## Vådrumssikring, tagrum, m.m.

103 ApS  
Anette Krog, Byggesagkyndig

H.P. Simonsens alle 21, Odense

03.05.2017

10:14 - 03.05.2017

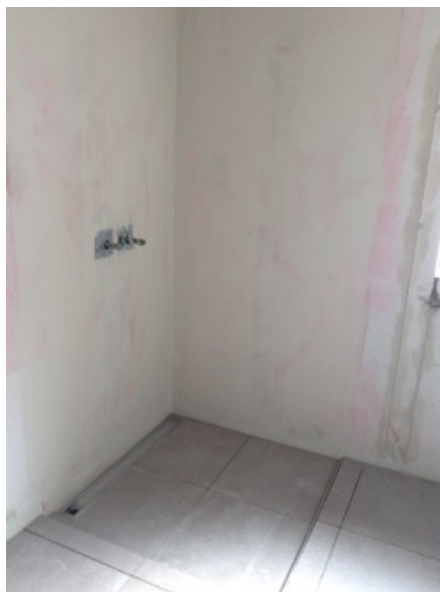
Vådrumssikring er udført på hele gulvet i begge badeværelser. Der er først påsmurt primer og derefter vådrumssikring på overfladerne. Det er synligt på vægstykker lige over klinkerne.

10:34 - 03.05.2017

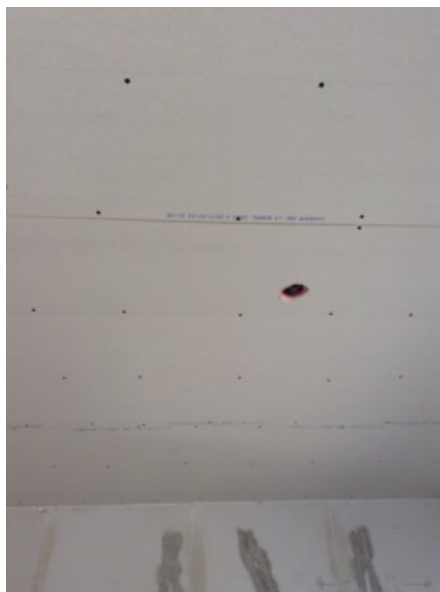
Bund af vindueslysning indvendigt er afsluttet efter materialevalg og tegninger, da der skal monteres glasplade til sidst. Ok.

11:00 - 03.05.2017

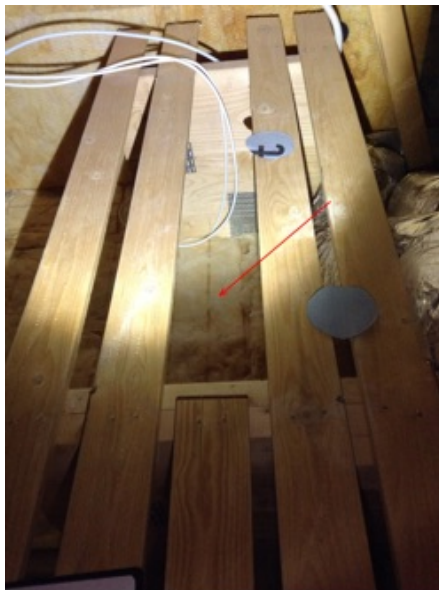
Gangbro er ikke afsluttet ved loftslem  
(bygherre har tilkøbt mere areal med  
"gulv" over carport). Måske er derfor...

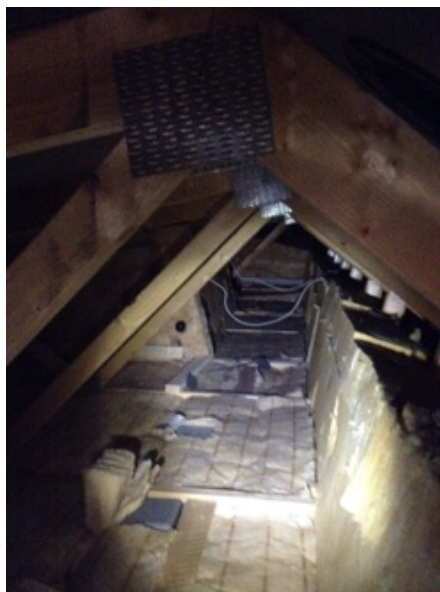
Knæk/hul i gangbro udfyldes med gangbro.
